改善箇所説明図

改善の内容

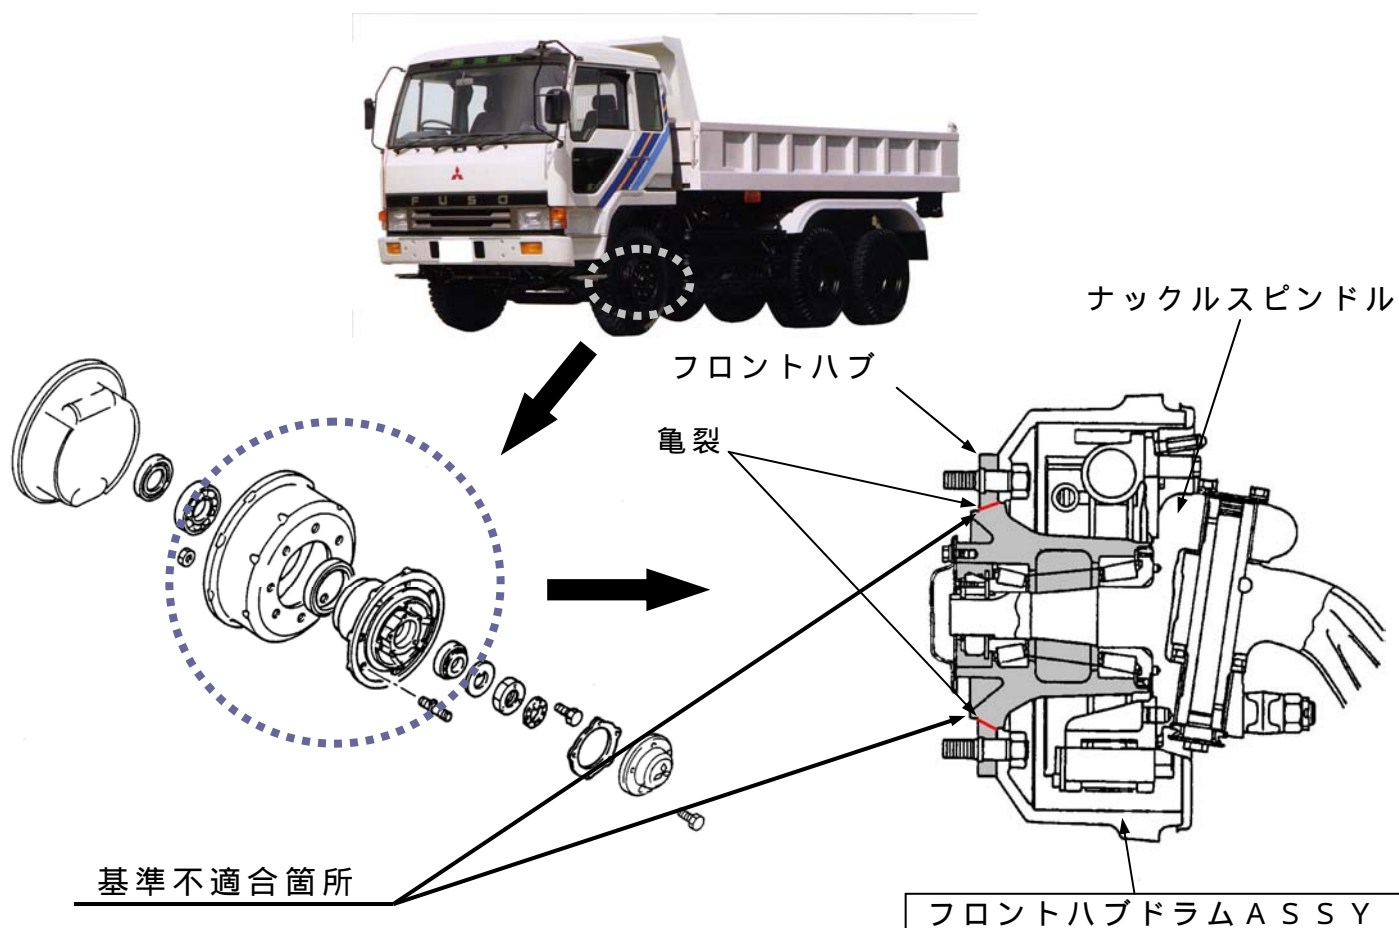
フロントハブの強度が不足しているため、旋回頻度の高い走行を繰り返した場合などに、ハブのフランジ部の付け根付近に亀裂が発生するものがある。また、整備状況、積載条件などの要因が重なると、この亀裂の発生が早まる可能性がある。このため、そのままの状態で使用を続けると亀裂が進行し、最悪の場合、当該部分が破断して車輪が脱落するおそれがある。

全車両、装着されているハブの種類を確認し、必要に応じてハブを対策品と交換する。なお、対策品の検証と供給に時間を要するため、暫定措置として次の対策を行う。

現行の最新型ハブが装着可能な車両については、現行の最新型ハブに交換されていることを確認し、未交換のものは現行の最新型ハブと交換する。

現行の最新型ハブの装着が不可能な車両については、ハブの亀裂の有無を点検し、亀裂のあるものは対応する新品のハブと交換する。

注：□は、交換部品を示す。
